Asunto: Deficiencias observadas na inspección realizada no colector xeral de fecais a altura do enlace de Mollabao que conduce á EDAR, en Pontevedra.

REFERENCIA: GPR 30/2015.
FECHA: 9/06/2015.
SOLICITANTE: Concello Pontevedra. AMAPO.
ASUNTO: Inspección obras realizadas en colector general Pontevedra, desde bombeo de Cocheras hasta EDAR – Pontevedra.

PERFIL LONGITUDINAL
Escala: 1/1.000

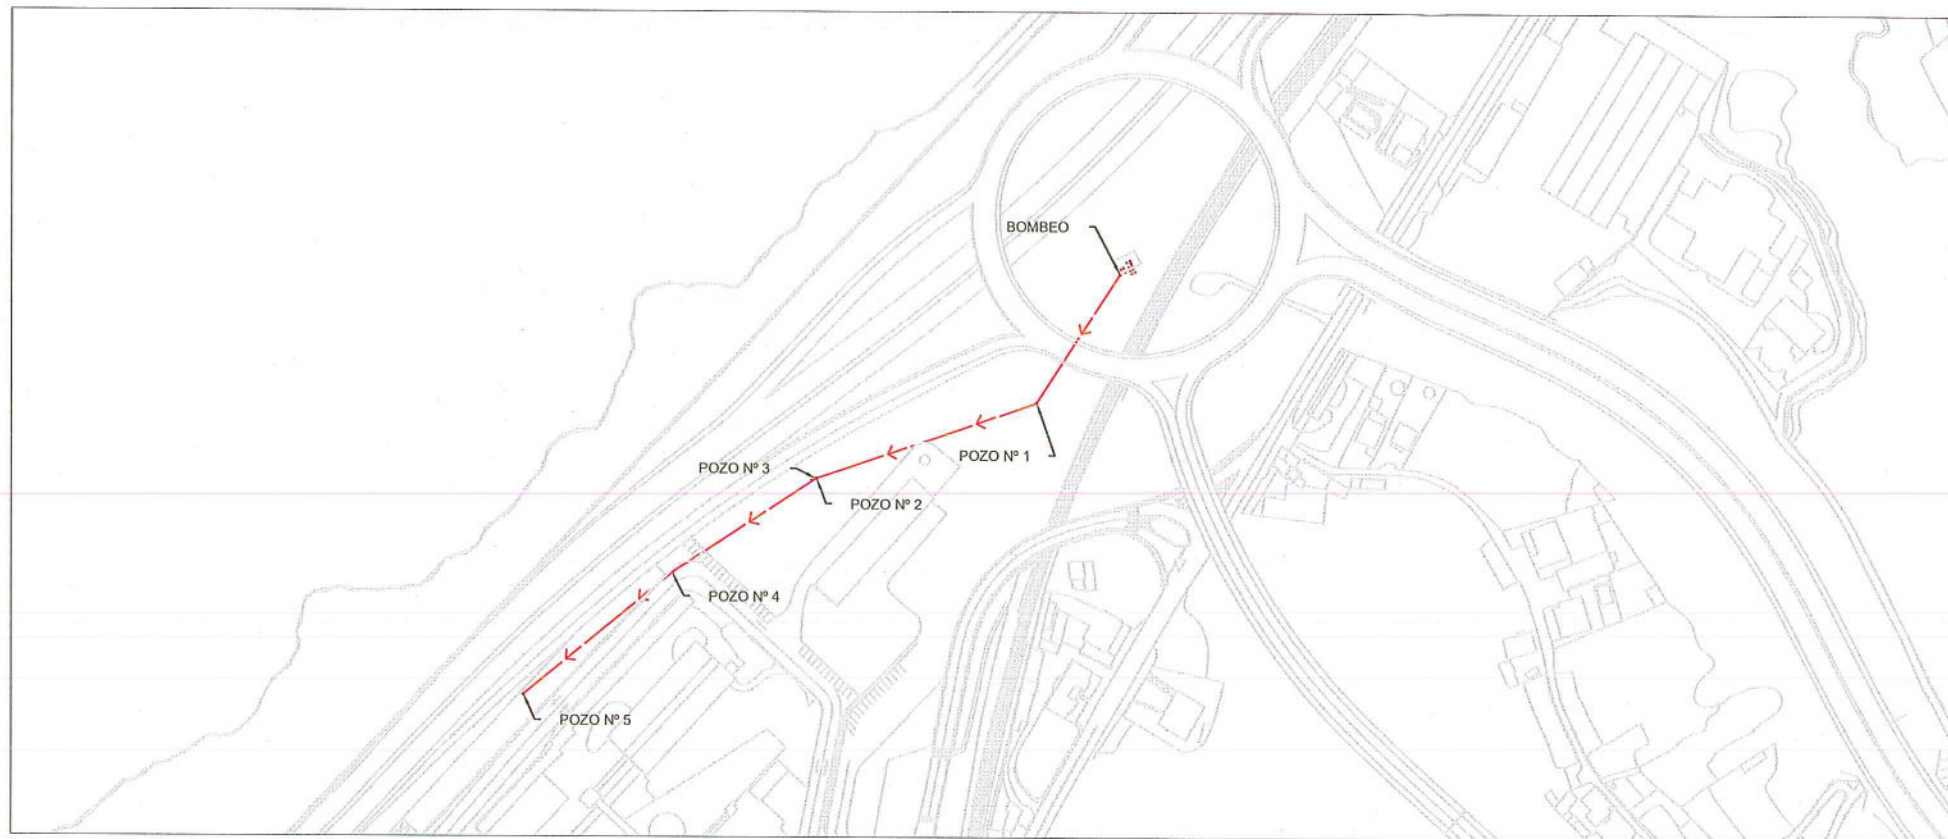
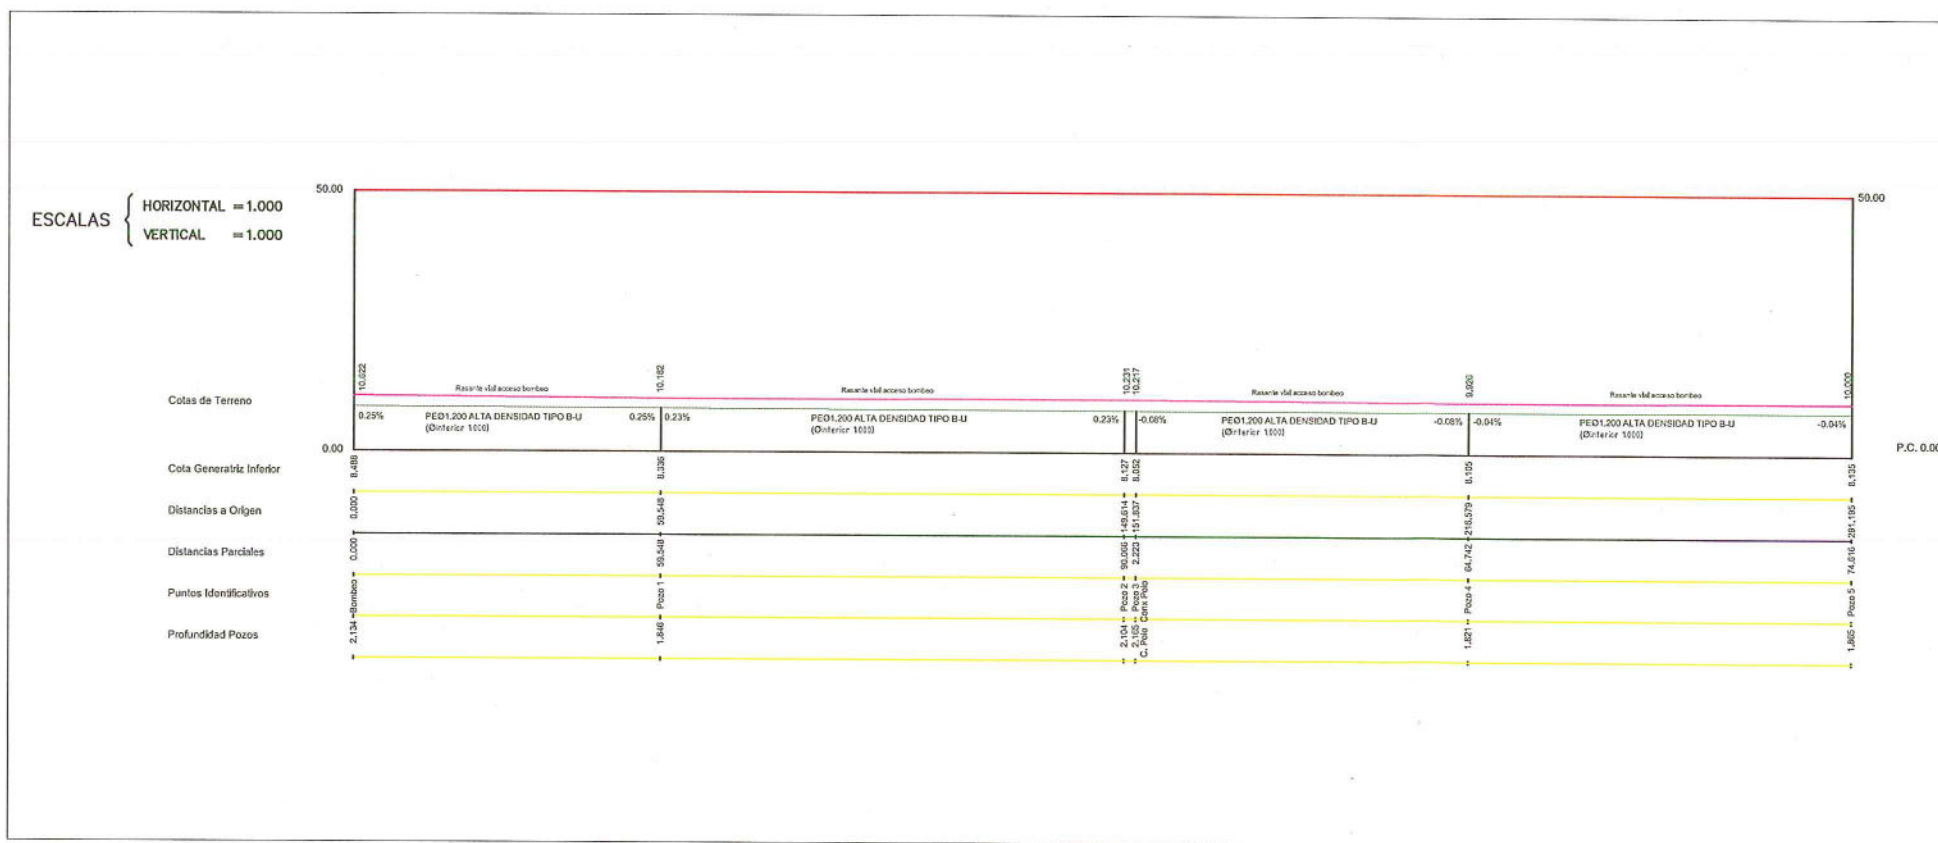
Así mismo, hemos comprobado recientemente, una vez descubiertos los pozos que fueran asfaltados por las obras, que la pendiente del colector sustituido también sufrió modificación. El primer tramo ejecutado desde el bombeo de Cocheras, hasta el punto de conexión de Poio, tiene una longitud de 150 m. y una pendiente entre 0,25% y desde este punto hasta la conexión con el colector antiguo, en una longitud de 142 m. la pendiente es nula. Estos 142 m de pendiente cero, provocan nuevamente una muy importante reducción del caudal, que puede transportar esta nueva red. Estos datos se pueden comprobar en el perfil que se adjunta con el presente informe (anexo II). Indicar, que dado que no es posible realizar una parada del bombeo para poder llevar a cabo la recogida de información, está puede tener algún error al realizarlo con la conducción en servicio. Así y todo se han tomado mediciones de caudal para validación del perfil.

- La cota del aliviadero realizada al colector, está 15 cm por debajo de la generatriz superior del tubo, por lo que no permite el aprovechamiento total de la capacidad hidráulica de la conducción. La reducción de la capacidad de la conducción es del 9,3%.

- Para la conexión entre el tubo antiguo y el nuevo, se ha realizado una ventana en el antiguo, pero no se ha llegado hasta la generatriz inferior, lo que provoca que al menos

100 mm. del tubo nuevo, no estén operativos. (anexo I) La reducción de la capacidad de la conducción es del 5,1%.

- El tubo nuevo se conecta con el antiguo, que discurre en su tramo final en paralelo, a través de una ventana abierta a 90° en el antiguo y con el final del nuevo en una arqueta, lo que genera turbulencias del agua en la nueva tubería, que reduce su rendimiento de evacuación (anexo I).

Las deficiencias de ejecución de las obras, producen que la capacidad del colector se haya reducido de los 1.200 l/s a aproximadamente 530 l/s. Dicha deficiencia, provoca vertidos de aguas residuales a la Ría de Pontevedra, al no poder evacuar todo el caudal proveniente de Poio y Pontevedra, por el colector de saneamiento.

Entendemos, que se deberá pedir la responsabilidad a la Administración y dado que las obras han sido incorrectamente ejecutadas, se proceda al cambio de la sección de la conducción como se había indicado en nuestro informe anterior y la resolución de los demás vicios ocultos de ejecución indicados en este informe.
